2025年12月

株式会社ミスミ

「低圧用ねじ込み緞手 同径 ソケット（PTねじ）」仕様変更のご案内

<変更詳細> (写真 : 外観&刻印例)

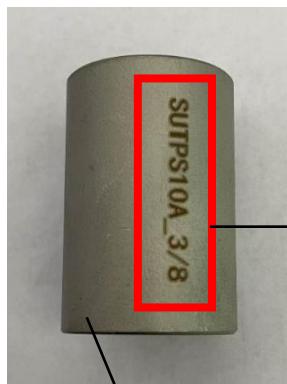
変更内容	TYPE	ねじの呼び	変更前	変更後
外観	SUTPS/SL-SUTPS/ SH-SUTPS/SHD-SUTPS	1/8~1/2	磨き肌	ショット肌
		3/4~2	ショット肌	
刻印	SUTPS/SL-SUTPS/ SH-SUTPS/SHD-SUTPS	全サイズ	なし	あり (ミスミ型番+ねじの呼び)

【変更前】

刻印 : なし

外観 : 磨き肌

(ねじの呼び : 1/8~1/2)

【変更後】

刻印 : あり (ミスミ型番+ねじの呼び)

外観 : ショット肌

(ねじの呼び : 全サイズ)

ミスミ型番
+
ねじの呼び
